Modulo per la presentazione delle osservazioni per i piani/programmi/progetti sottoposti a procedimenti di valutazione ambientale di competenza statale

ID: Codice procedura13034

“Progetto di un nuovo parco eolico, denominato "Energia Sorano", costituito da n.8 aerogeneratori, ciascuno di potenza nominale pari a 6,2 MW, per una potenza complessiva di 43,4 MW da realizzarsi nel comune di Sorano (GR) e relative opere di connessione”

TESTO DELLE OSSERVAZIONI

Immagine 1. Cumulo di una parte di impianti eolici, fotovoltaici e geotermici industriali in progettazione ed esistenti intorno all'eolico industriale “Energia Sorano”.

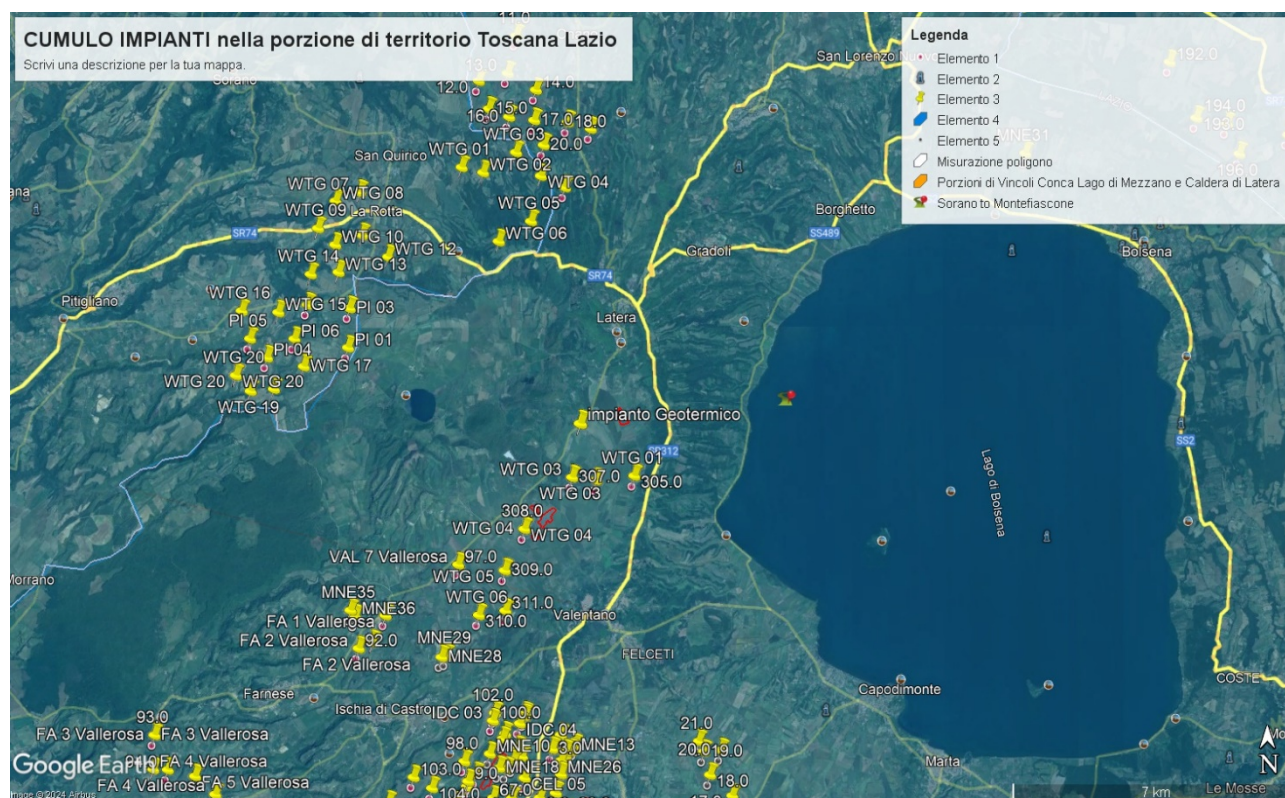
quelli sui Beni Culturali, Paesaggistici, Naturalistici e Culturali, ecc. Viene detto che la valutazione dell'impatto visivo dovrà essere effettuata tenendo conto "degli **elementi caratterizzanti e qualificanti il paesaggio**, effettuata alle **diverse scale di studio (vasta, intermedia e di dettaglio...**". Le analisi debbono non solo definire l'area di visibilità dell'impianto eolico industriale, **ma anche il modo in cui l'impianto viene percepito all'interno del bacino visivo**. Le analisi visive debbono inoltre tener in opportuna considerazione **gli effetti cumulativi derivanti dalla compresenza di più impianti**". Nella Relazione Paesaggistica e nello Studio di Impatto Ambientale prodotte dalla proponente non vengono nemmeno citati gli impianti eolici in progetto al MASE, del territorio di Pitigliano "Pian di Morrano-La Rotta" del Gruppo *Visconti-Pitigliano s.r.l.* con 14 aerogeneratori e potenza di 72,6 MW) e soprattutto non viene citato un altro impianto eolico industriale denominato "***Pitigliano***" e ubicato nei comuni di ***Pitigliano (GR) e Sorano (GR) costituito da 20 (venti) aerogeneratori di potenza nominale 7,0 MW per un totale di 140,0 MW*** di cui **otto aerogeneratori ricadono nel territorio del Comune di Sorano**. Ad oggi nei territori di Pitigliano, Sorano e in quello limitrofo potenzialmente potrebbero essere insediati 40 aerogeneratori alti 200 metri e larghi 170. Oltre a questi sul territorio della "Città del Tufo" (Sorano, Sovana e Pitigliano) e in particolare su Sorano impatterebbe anche l'impianto eolico "Montarzo" di Onano con 13 aerogeneratori con le dimensioni ricordate, l'altro eolico industriale nel territorio di Valentano con sette aerogeneratori (stesse dimensioni), gli impianti di Farnese con un minieolico di 3 Torri alte 60 metri già installate in località Poggio del Crognolo e l'impianto eolico industriale "Vallerosa" (7 aerogeneratori alti 200 metri e larghi 158 metri) in procedura VIA presso la Regione Lazio.. Quindi è stata effettuata una valutazione del potenziale impatto visivo e cumulativo non veritiera a dispetto di quanto affermato dalla proponente che sostiene di aver preso in considerazione uno spazio di 10,3 km

Nella Parte IV delle Linee guida citate al punto 16.1, nello stabilire i requisiti per la valutazione positiva dei progetti nel procedimento di VIA si parla di individuazione delle aree idonee per l'insediamento degli impianti tenendo conto di aree degradate da attività antropiche pregresse o in atto (brownfield) tra cui siti industriali, cave, discariche, siti contaminati. Stessa raccomandazione viene ribadita anche nell'art.20 del D.Lgs n. 199/2021. Ma appare inascoltata dalla proponente che sostiene che il suo impianto industriale non è incompatibile con il territorio nonostante le numerose incompatibilità paesaggistiche, culturali, economiche e naturalistiche.

Si ribadisce che le aree in cui verrebbe installato l'impianto eolico industriale “ES” sono tutelate da diverse leggi e da diversi vincoli, altre che si trovano a ridosso dello stesso, altre nelle zone intermedia e vasta.

Analisi delle Pale Eoliche in Progetto ed Esistenti

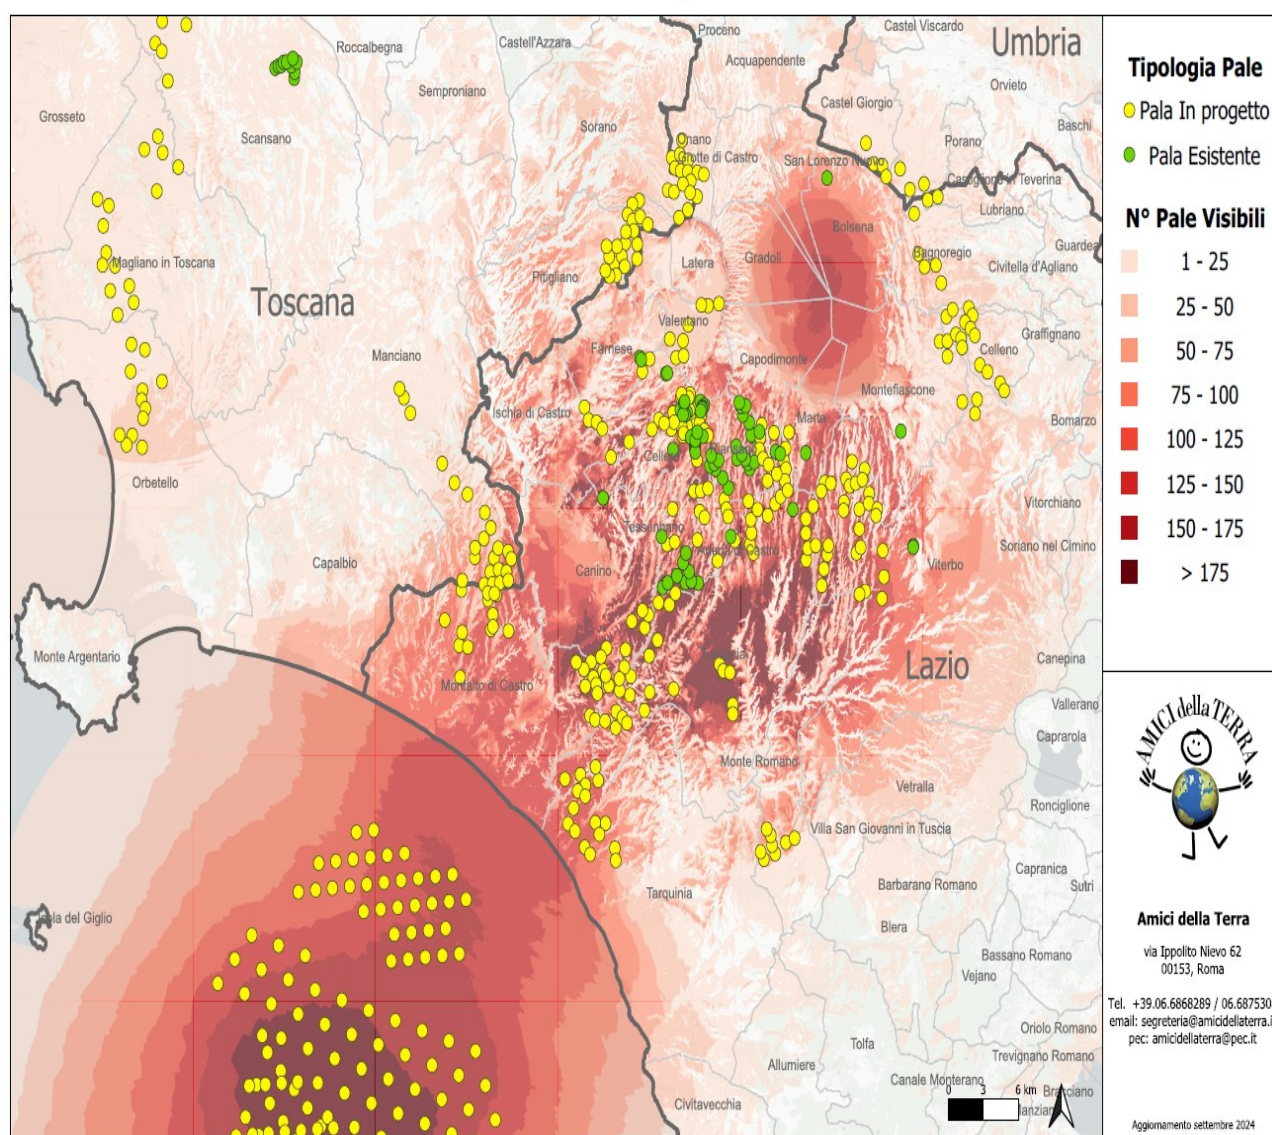
Come si è accennato per l’inserimento corretto dell’impianto eolico all’interno del territorio e del paesaggio “le analisi visive debbono inoltre tener in opportuna considerazione **gli effetti cumulativi derivanti dalla compresenza di più impianti**”. Riguardo al cumulo degli impianti FER, le mappe prodotte dalla proponente riguardano, come già evidenziato, soltanto una parte molto piccola degli impianti FER dell’area intermedia e vasta e in particolare di quelli eolici che contribuiscono a creare un notevole cumulo e la saturazione del territorio tosco laziale. Riguardo al cumulo dei soli impianti eolici si riportano le mappe sul cumulo degli impianti eolici tra Toscana e Lazio e quella della loro intervisibilità elaborate dall’Associazione nazionale “Amici della Terra”. L’impianto eolico Energia Sorano non compare nelle mappe che sono in corso di aggiornamento. Ma sono ben visibili sia il cumulo degli impianti eolici nella

prima mappa e la loro intervisibilità nel territorio nella seconda. Tenendo conto dell'altitudine dell'impianto eolico Energia Sorano è facile immaginare quale sarà l'impatto paesaggistico di aerogeneratori alti 200 e larghi 162 metri.

In questa elaborazione sono visibili **621** pale, di cui **540** in progetto e **79** esistenti. Del totale, **7** ricadono in Umbria, **92** in Toscana e **522** nel Lazio.

Le **540** pale in progetto sono suddivise in **42** progetti, **1** in Umbria, **8** in Toscana e **33** nel Lazio.

Se agli impianti eolici rappresentati qui sopra che non comprendono sia l'impianto eolico Pitigliano di 20 pale e le altre 14 pale del progetto eolico Pian di Morrano – La Rotta e neanche gli 8 aerogeneratori di “Energia Sorano” ad essi si aggiungono le migliaia di ettari (7000 fin’ora) di territorio occupato dagli impianti fotovoltaici e agrivoltaici e dalle altre tipologie di impianti, appare chiaro il numero spropositato degli impianti FER nella bassa toscana e nella Tuscia.

Cartografia della Rete Ecologica Natura 2000 tratta dall' "Ambito 20 Bassa Maremma e ripiani tufacei" del PIT Toscana.

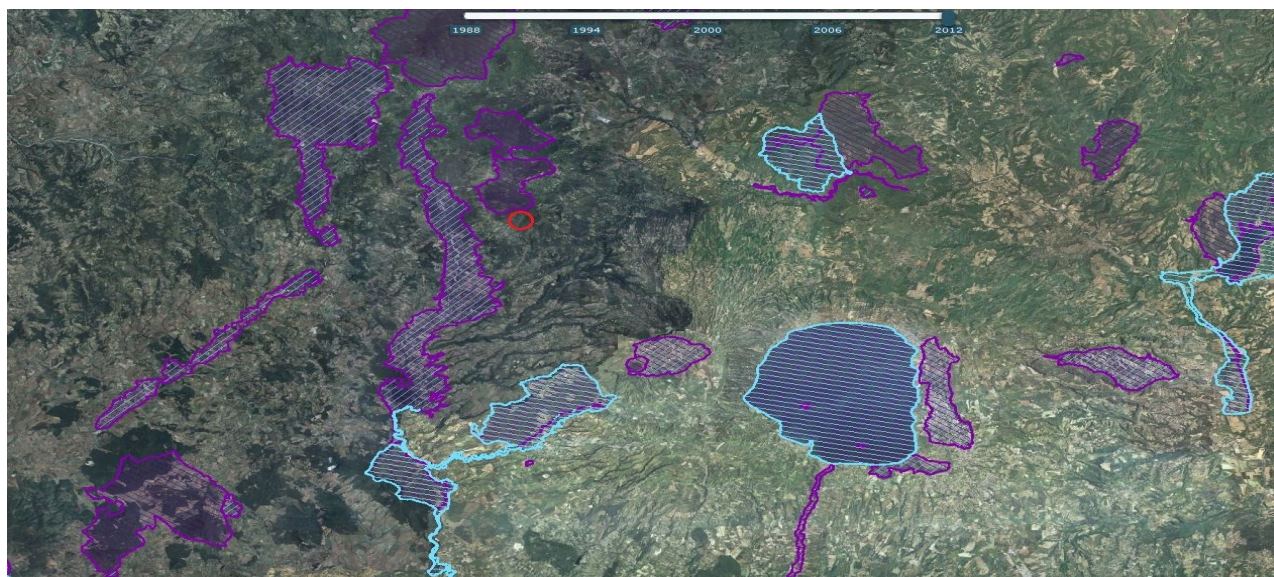
Dalla cartografia estratta dal PIT della Regione Toscana, Ambito 20 “Bassa Maremma e ripiani tufacei” riprodotta nella pagine seguente, si evince chiaramente che l’impianto eolico Energia Sorano è fortemente impattante sulla Rete Ecologica europea “Natura 2000” senza contare che oltre ai siti e ai corridoi ecologici regionali si verrebbe a trovare anche ad interferire pesantemente con la direttrice di connettività ecologica interregionale che vede interessate le ZPS nonchè IBA di Selva del Lamone e Monti di Castro e il Lago di Bolsena, la Zps Caldera di Latera ed altri. Impatti che verrebbero aumentati dalla notevole taglia degli aerogeneratori progettati inoltre ad un’altitudine di 830-950 metri.

Si riscontrano infatti distanze veramente ridotte, in alcuni casi di qualche centinaio di metri dalle zone di protezione, per cui appare veramente impropria e tendenziosa l'affermazione che si ritrova costantemente nello studio secondo cui *non esisterebbero interferenze dirette con Siti Natura 2000* sulla base della semplicistica constatazione che il progetto è formalmente esterno a tali siti.

Comunque, anche volendo restringere l'analisi alle zone di protezione più prossime, considerando la tipologia dell'impianto proposto, la sua scala e la particolare posizione in cui esso andrebbe ad inserirsi, rileviamo che **lo studio si rivela particolarmente carente rispetto agli impatti del progetto sull'avifauna e chiropterofauna caratterizzate da notevole mobilità, dinamiche migratorie ed estensione degli Home Range ben oltre le zone di rifugio e riproduzione.**

Il cerchio blu nell'immagine indica la zona in cui ricadrebbe l'impianto eolico industriale "Energia Sorano".

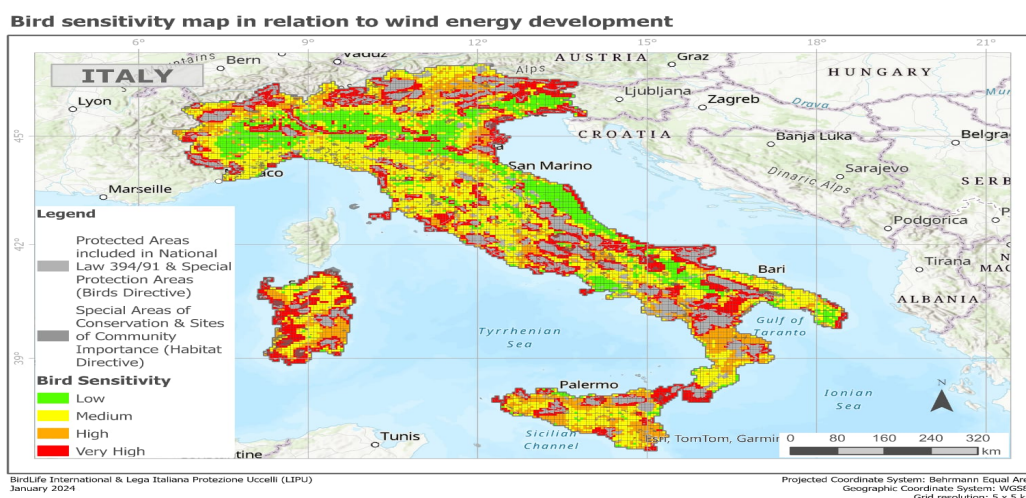
La mappa elaborata dalla LIPU di cui si riproduce anche un particolare è a ulteriore autorevole riprova che l'assenza di interferenze con i siti della Rete Natura 2000 sostenuta dalla proponente è profondamente errata. Infatti dal particolare della mappa, riportato qui sotto, se confrontato con i colori della legenda della mappa completa si evince facilmente che la zona in cui si verrebbe ad insediare l'impianto industriale è a media (giallo), alta (arancione) e veramente alta sensibilità (rosso) per l'avifauna.

OSSERVAZIONE 9. Vincolo idrogeologico.

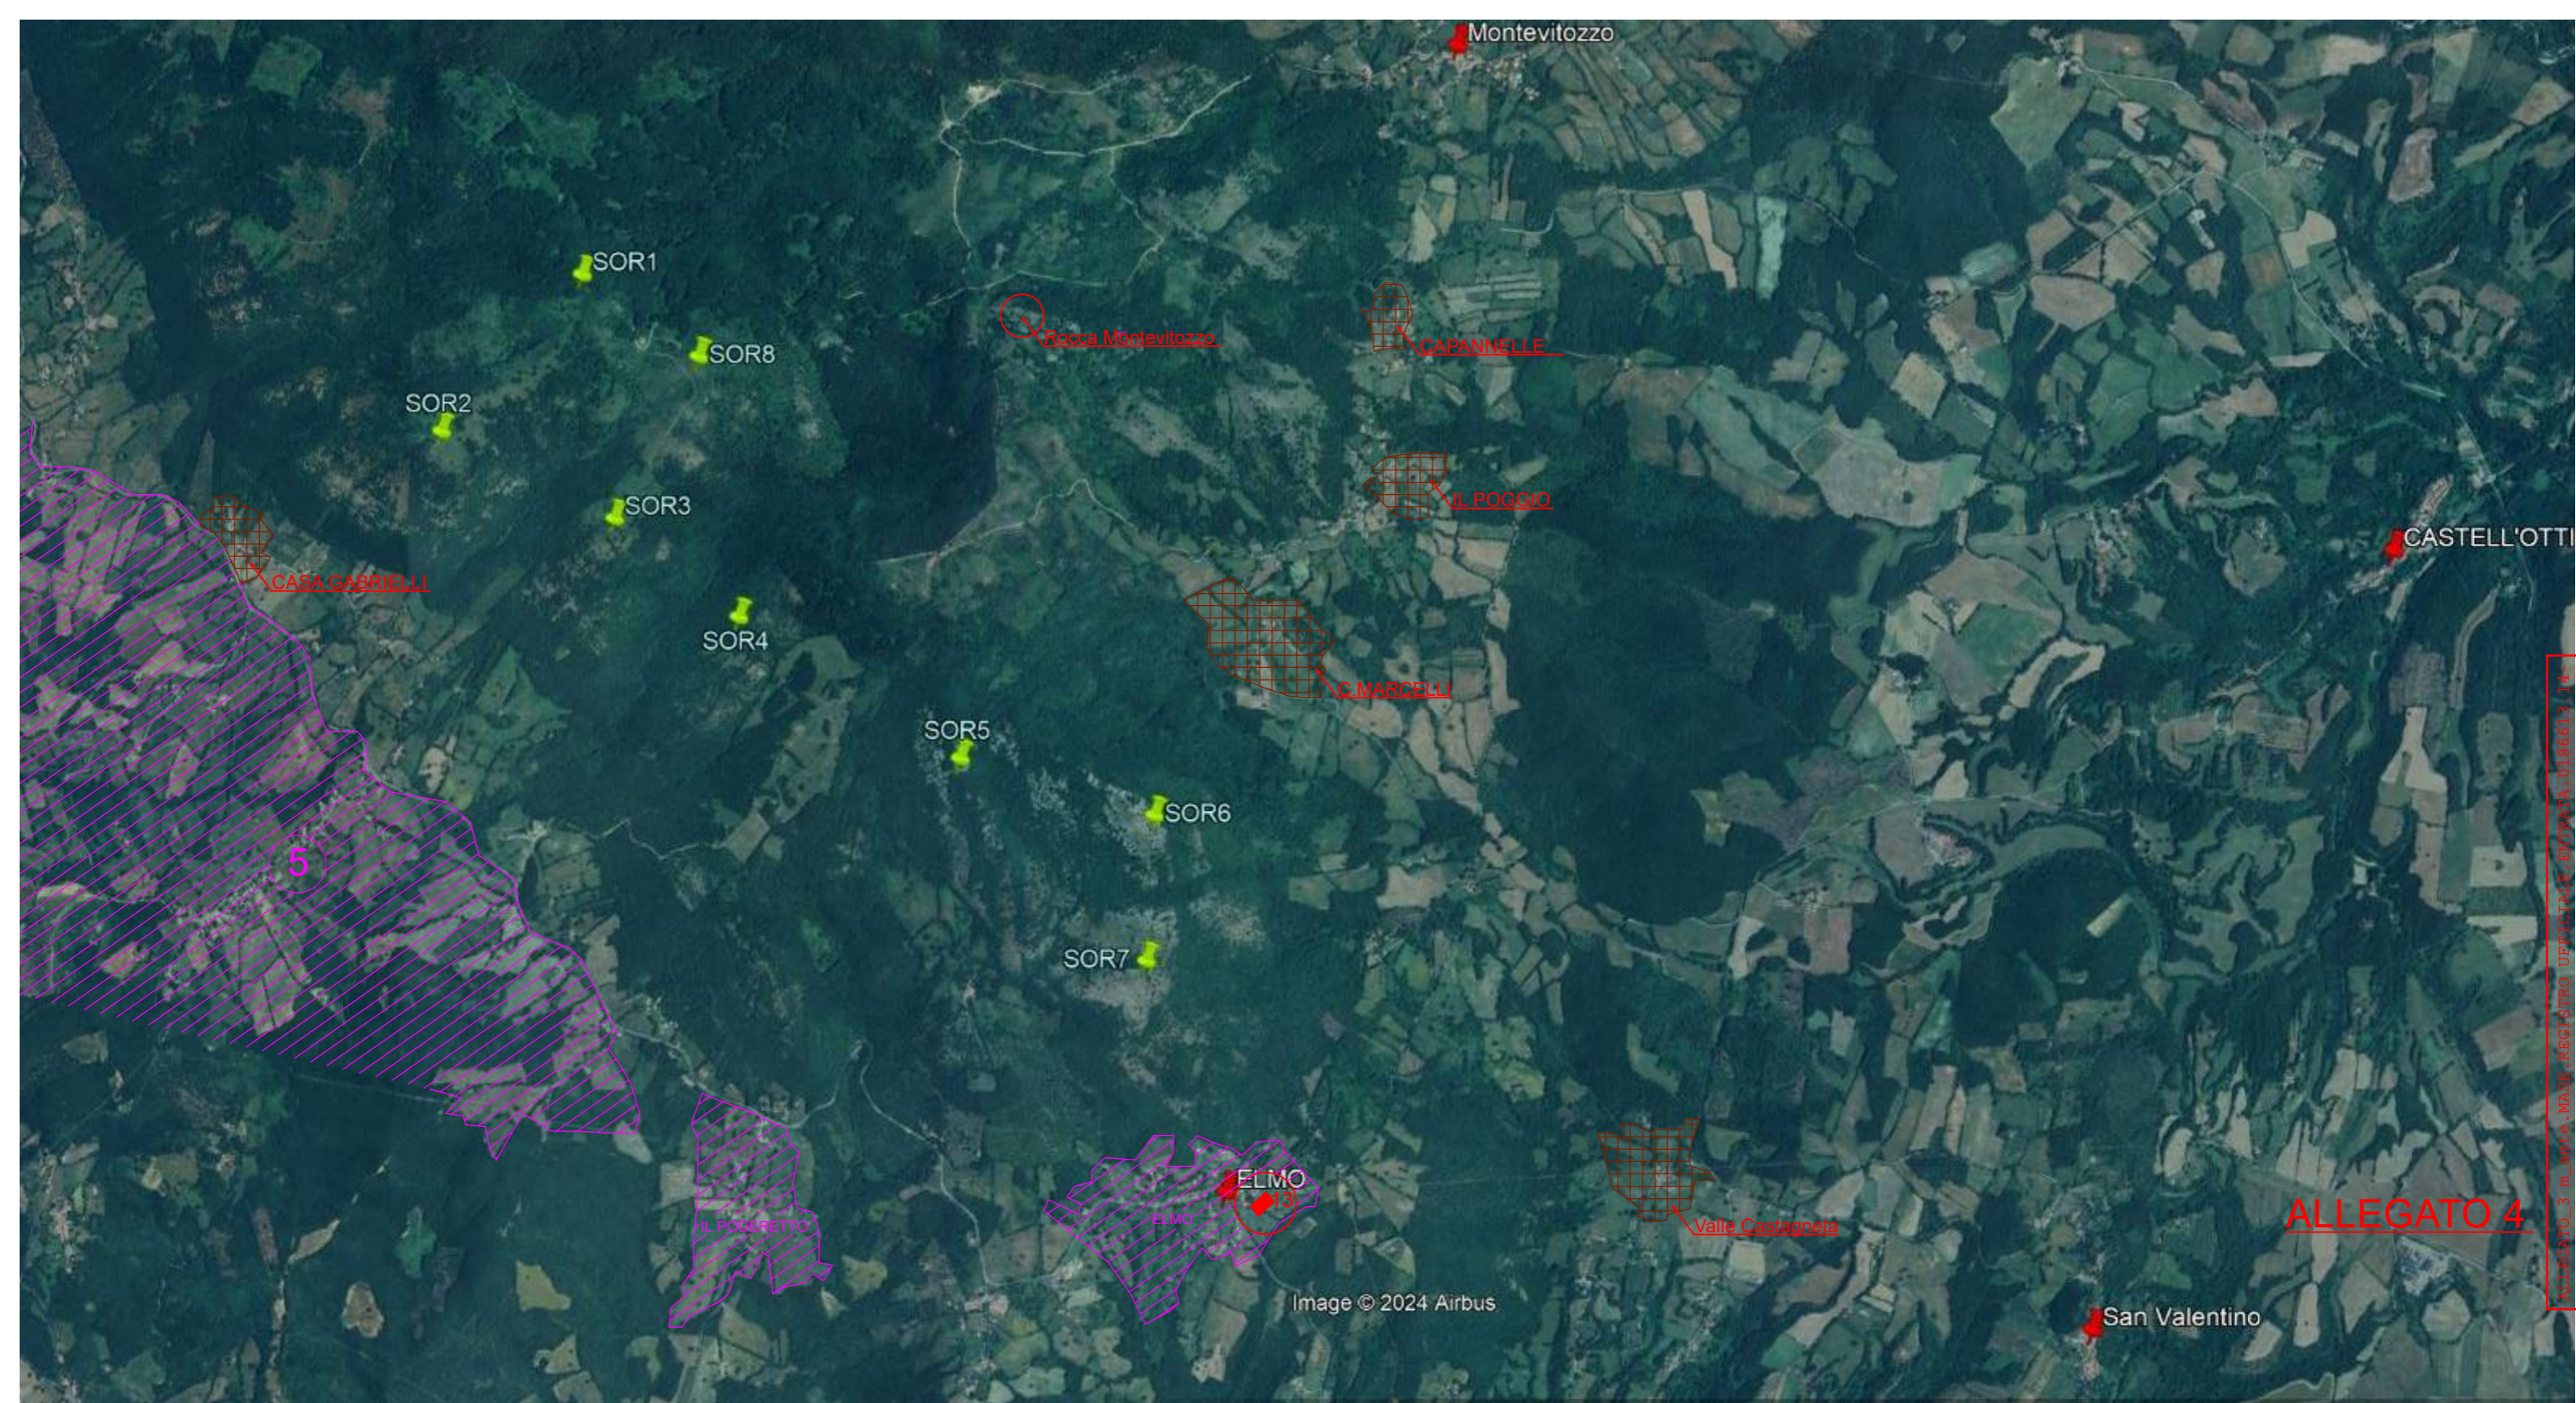
Il progetto insiste su un'area vincolata dal 1923 per protezione idrogeologica, con rischi legati a interventi sul terreno come disboscamenti e scavi.

Gran parte delle opere in progetto cade in area riconosciuta a protezione idrogeologica sin dall'R.D. 3267 del 1923, confermata come area boscata nel 2016 e con DCR 93/2018 con conseguente vincolo idrogeologico. Il Vincolo idrogeologico sottopone a tutela le aree territoriali che per effetto di interventi quali, ad esempio, disboscamenti o movimenti di terreno, scavi per plinti, allargamenti dei tratturi possono, con danno pubblico subire denudazioni, perdere la stabilità o turbare il regime delle acque).
